B-Plan 145 Abschnitt Süd

BESCHLUSSVORLAGE B 19/0726 Sitzung 05.12.2019

B-Plan 145 Schnitt "a"

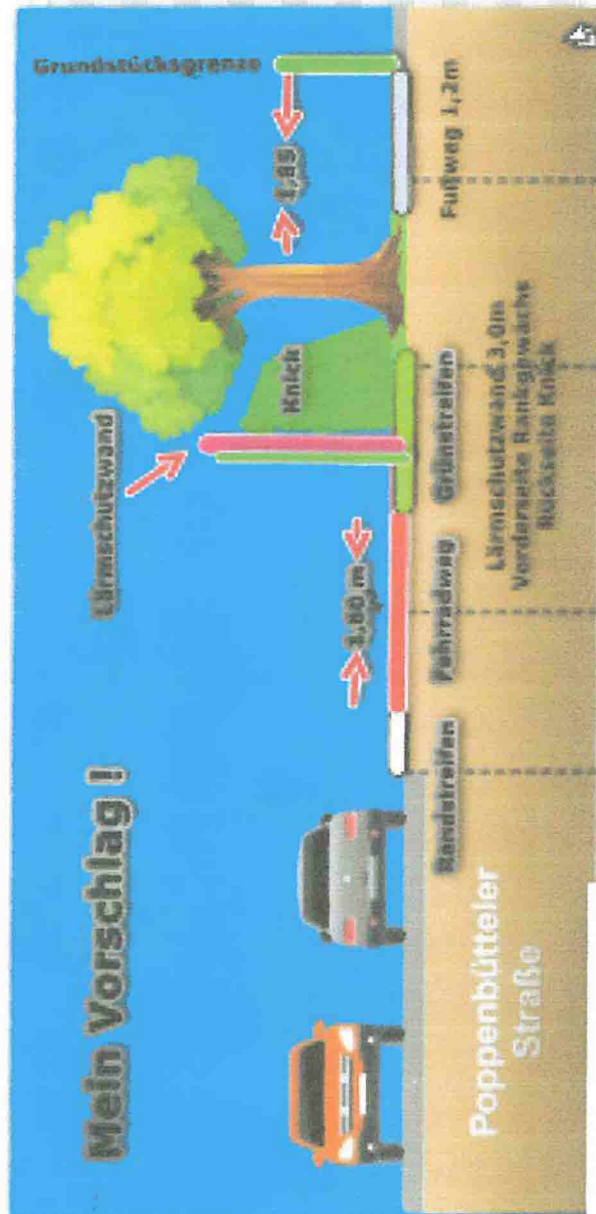
Wie soll hier ein kombinierter Rad-Fußweg stvo 2,40 m mit mind. 2,5 m Breite gebaut
